Commune de CHAMROUSSE

Enquête publique du 12 juin au 13 juillet 2017

RAPPORT DU COMMISSAIRE ENQUÊTEUR

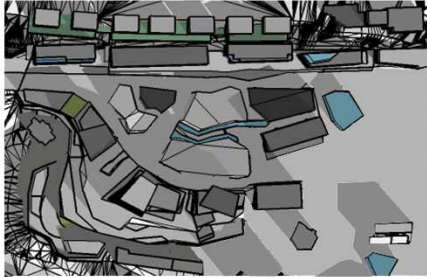
On passe à des immeubles de formes «rétro» (styles années 50/60) pour lesquels on est très flou concernant l'accès à un programme de rénovation à des structure très modernes, essentiellement en verre.

On fait des formes rappelant des cristaux, mais ne prenons-nous pas un risque de coûts très élevés, avec des matériaux inadaptés au climat montagnard?

Ensuite aucunes simulations d'ombre projetée des bâtiments n'ont été faites et je peux vous signaler que beaucoup de bâtiments existants, de commerces et autre vont se retrouver à l'ombre ... Et l'ombre en montagne veut dire perte de chiffre d'affaire.

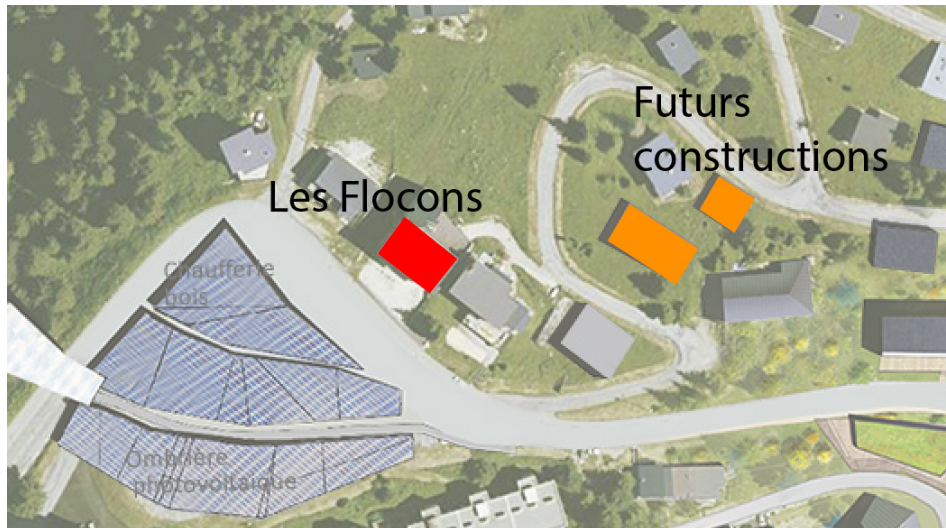
Quelle sera sa hauteur? Ne va-t-il pas obstruer la vue? sans compter le fait que les panneaux photovoltaïques peuvent créer des nuisances.

Les parkings seront payants. Est-il prévu un système d'abonnements pour les résidents? bâtiment sans garage. Un parking gratuit existe devant chez eux...

Quelle sera la hauteur de la résidence qui sera construite devant l'immeuble « Les Flocons » route des Cargneules partie basse. Nous avons vérifié ce que dit le futur règlement de la zone, ce n'a pas été de nature à les rassurer.

Arrière de l'immeuble (façade sud-est où sont mes appartements), sur la rue des Cagneules (partie basse)

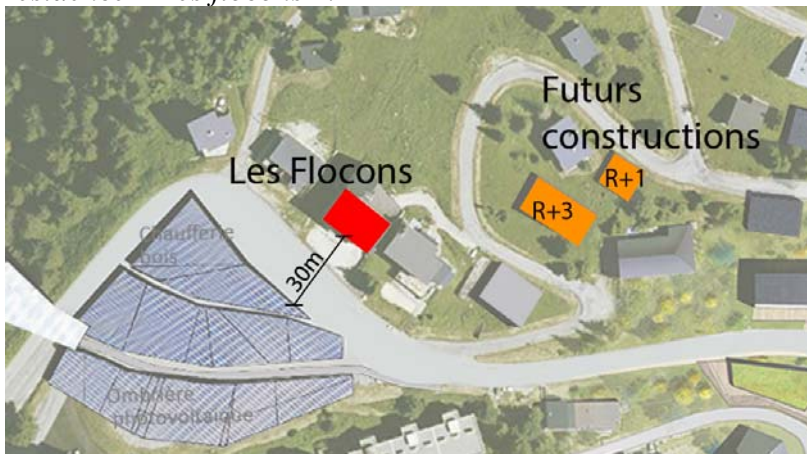
- me préciser la hauteur dudit parking en face de l'immeuble et le retrait par rapport à la route, ainsi que le début de la zone piétonne et la fin de la rue Henri Duhamel après le parking 2 accessible à la circulation automobile,

Quelle sera la hauteur du nouvel immeuble qui est projeté en face de la façade arrière du chalet des alpages? R+2,3 ou 4 voire plus, selon la hauteur, ce bâtiment selon sa hauteur pourrait me créer une nuisance visuelle (vue sur la Croix de Chamrousse), au niveau de ma terrasse au 3^{ème} étage (le dernier de l'immeuble)

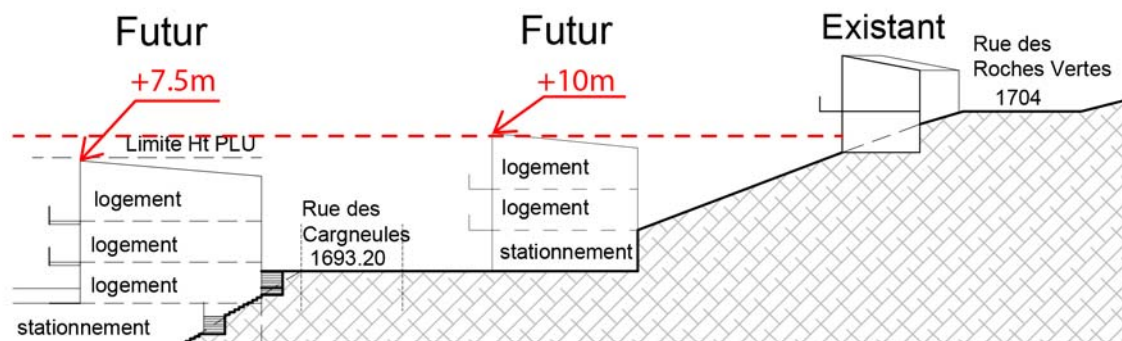
J'ai vu sur le document « 04 » intitulé emprises foncières susceptibles de faire l'objet d'une enquête parcellaire que d'autres constructions étaient projetées sur la partie gauche de la rue des Cagneules en face des chalets situés en contre-bas, m'en préciser la hauteur, je considère que le dernier constituerait une pollution visuelle prévisible et une densification très élevée de l'îlot urbanisé, Evidemment, ces bâtiments ne sont pas matérialisés dans le projet en tant que tel.

La hauteur des constructions implantées de part et d'autre de la Rue des Cagneules ont été étudiées pour préserver la vue depuis les habitations existantes, voir les hauteurs sur la coupe ci-dessous.

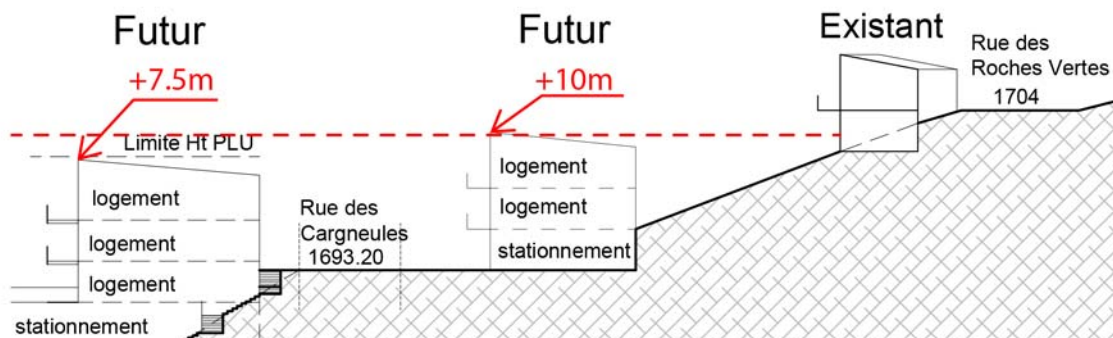
Pour le secteur qui me concerne au plus près, celui de la rue des Cargneules, il est un exemple éclairant de l'excès de densification du projet actuel. On veut en particulier passer les parcelles 45, 46, 67 et 73 de Up à Uc, c'est-à-dire autoriser des constructions collectives dans un secteur dédié à la construction individuelle depuis la construction de la station. C'est en même temps un non-sens urbanistique et une façon rapide de saturer les voiries, alors que la construction récente de la zone AUp a déjà généré un trafic supplémentaire important.

De même, les constructions prévues au Sud de la rue des Cargneules, 7 m au dessus du niveau de la rue, créeraient une barre digne des pires cités des années 50 ; on ne construit plus comme ça au 21ème siècle, fort heureusement.

Une telle barre en aval de la rue, doublée en amont sur les parcelles 73 et 67, créeraient une nuisance importante en occultant la vue des habitations existantes, et en saturant la voirie déjà étroite, où il est difficile de se croiser.

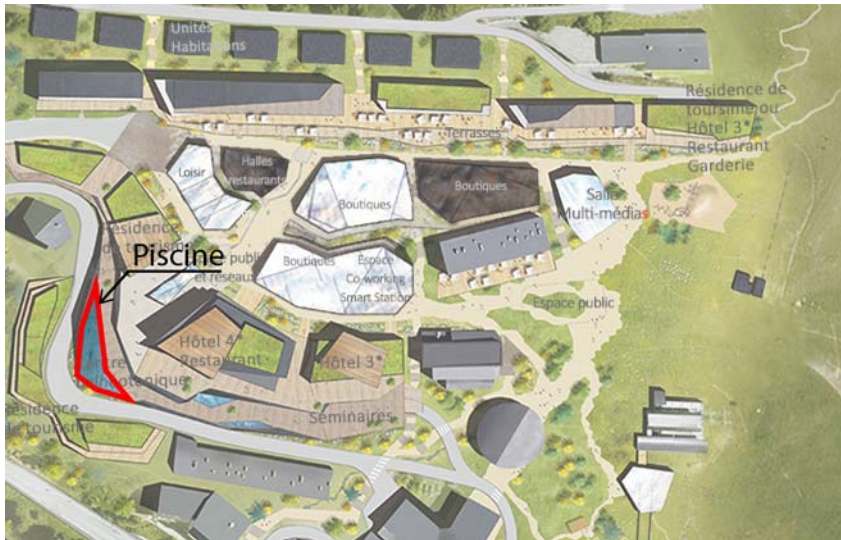
- Il y a des discordances entre les différents documents sur la numérotation de certaines parcelles (qui ne correspondent pas non plus avec la consultation en ligne du cadastre), ce qui contribue à mettre un peu de flou sur la réalisation. Il est parfois difficile de comprendre ce qu'il est envisagé, les plans et numéros de parcelles étant différents d'un croquis à l'autre. A ce propos, il est choquant de constater (si l'on en croit certaines réactions chiffrées) que l'on puisse dévaluer fortement les biens des habitants et commerces de la station sans contrepartie valable et étudiée.

Au contraire, la réalisation de ce projet entraînera une forte revalorisation des bâtiments existants.
